リコール届出一覧表

リコール届出日:令和 07 年 09 月 04 日

リコール届出番号	外-4066	リコール開始日	令和 07 年 09 月 04 日
届出者の氏名又は名称	Stellantis ジャパン株式会社 代表取締役社長 成田 仁	製作国：フランス共和国 製作者名：Automobiles PEUGEOT 問い合わせ先：専用フリーダイヤル TEL:0120-840-240 製作者名：Automobiles CITROEN 問い合わせ先：専用フリーダイヤル TEL:0120-55-4106 ホームページ：https://www.stellantis.jp	
不具合の部位(部品名)	車内情報システム(制御モジュール)		
基準不適合状態にあると認める構造、装置又は性能の状況及びその原因	車内情報システム(速度計、ナビゲーション、オーディオ等の統合システム)において、制御プログラムが不適切なため、タッチスクリーンとメータークラスター(速度計)が消灯し、速度の確認が出来なくなるおそれがある。		
改善措置の内容	全車両、車内情報システムの制御プログラムを対策仕様に更新する。なお、改善のためのプログラムの書き換えは、対象車両へ遠隔配信にて配信し、使用者自身でインストールしてもらう。		
不具合件数	5 件	事故の有無	なし
発見の動機	本国からの情報による。		
自動車使用者及び自動車特定整備事業者に周知させるための措置	・使用者:ダイレクト メール等で通知する。 ・自動車特定整備事業者:日整連発行の機関誌に掲載する。 ・弊社ホームページに掲載する。

改善箇所説明図

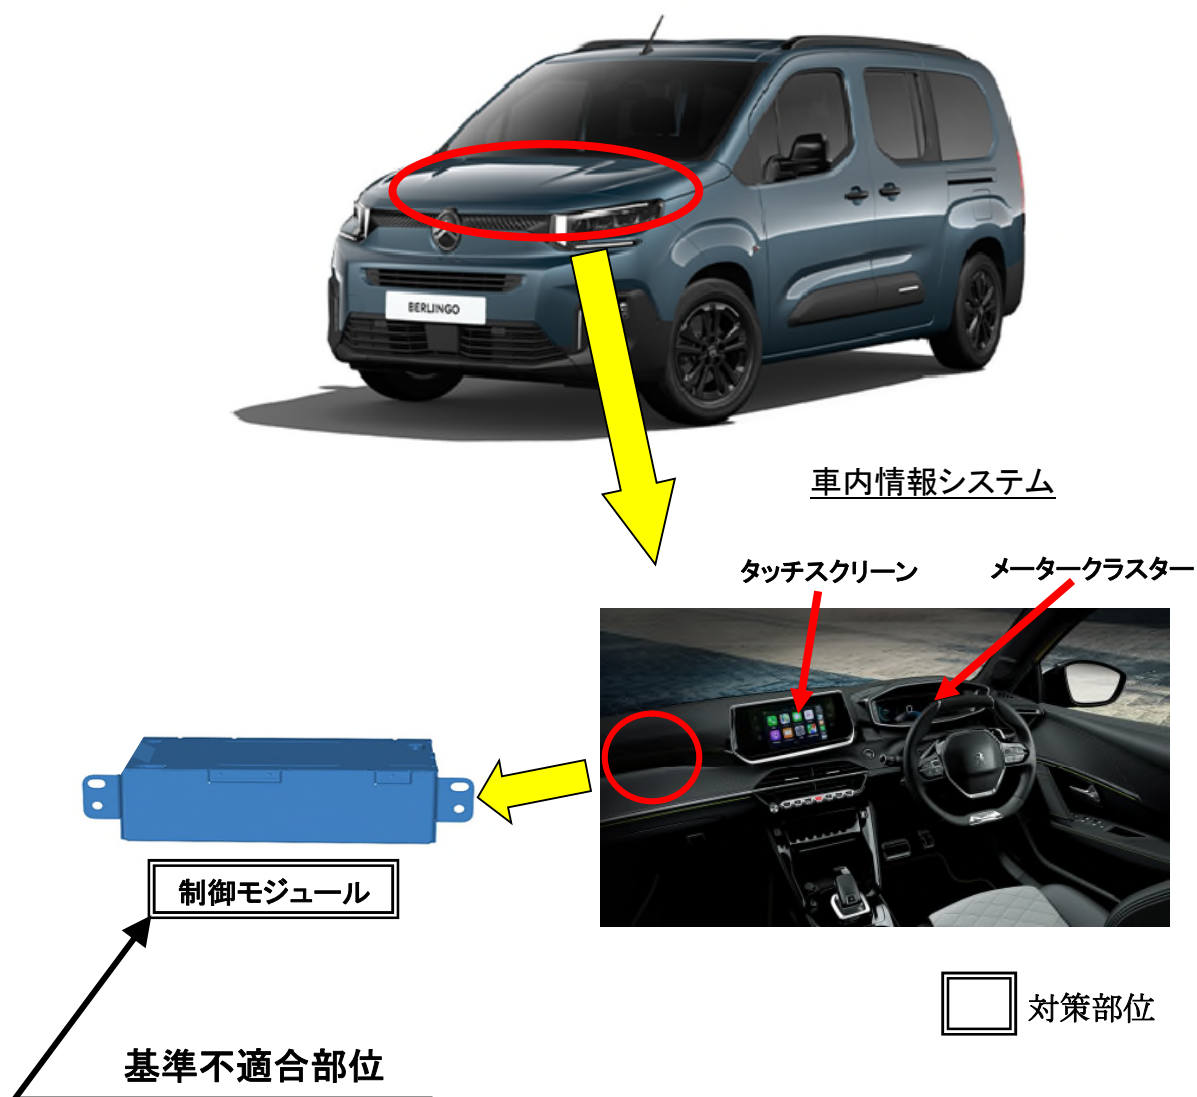
車内情報システム(速度計、ナビゲーション、オーディオ等の統合システム)において、制御プログラムが不適切なため、タッチスクリーンとメータークラスター(速度計)が消灯し、速度の確認が出来なくなるおそれがある。

全車両、車内情報システムの制御プログラムを対策仕様に更新する。なお、改善のためのプログラムの書き換えは、対象車両へ遠隔配信にて配信し、使用者自身でインストールしてもらう。

識別 : 作業完了車は、液晶モニターの設定画面で表示させることが出来るシステムバージョンが、KMW.1.27.53.x 以上であることにより識別する。
